RESOLUCION DIRECTORAL N° 0387-2025-ANA-AAA.CF

INFORME TECNICO N° 0038-2025-ANA-AAA.CF/LAAO

ASUNTO : Delimitación de la faja marginal de la quebrada Río Seco.

Figura 13: Modificación de hitos– Quebrada Río Seco

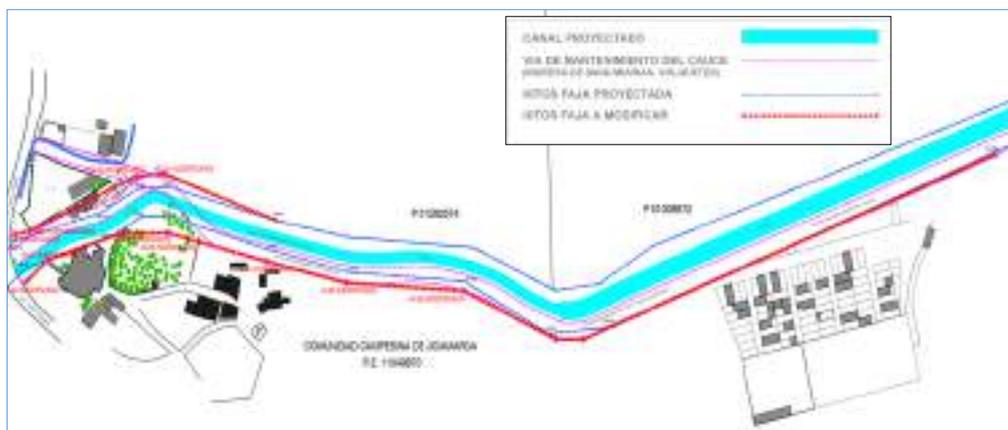
Mediante Oficio N°0012-2025-SGRD/MDC la municipalidad distrital de Carabayllo solicita que se replantee algunos hitos de la faja marginal antes de proceder con su implementación a campo, adjuntando la modificación de algunos hitos; respetando el diseño hidráulico, además de la habilitación del camino del servicio, para la mantención del cauce, garantizando así su viabilidad técnica y operativa para futuros trabajos de descolmatación y mantenimiento. Los hitos replanteados se muestran en la siguiente tabla:

Tal como indica el Oficio N°0012-2025-SGRD/MDC realizado la Municipalidad Distrital de Carabayllo, se ha considerado la reubicación de hitos mencionados en el ítem 2.10; debido a que está considerando el espacio necesario para la construcción, conservación y protección de las defensas ribereñas y del cauce, por tanto, los hitos quedan establecidos de acuerdo con la siguiente tabla:
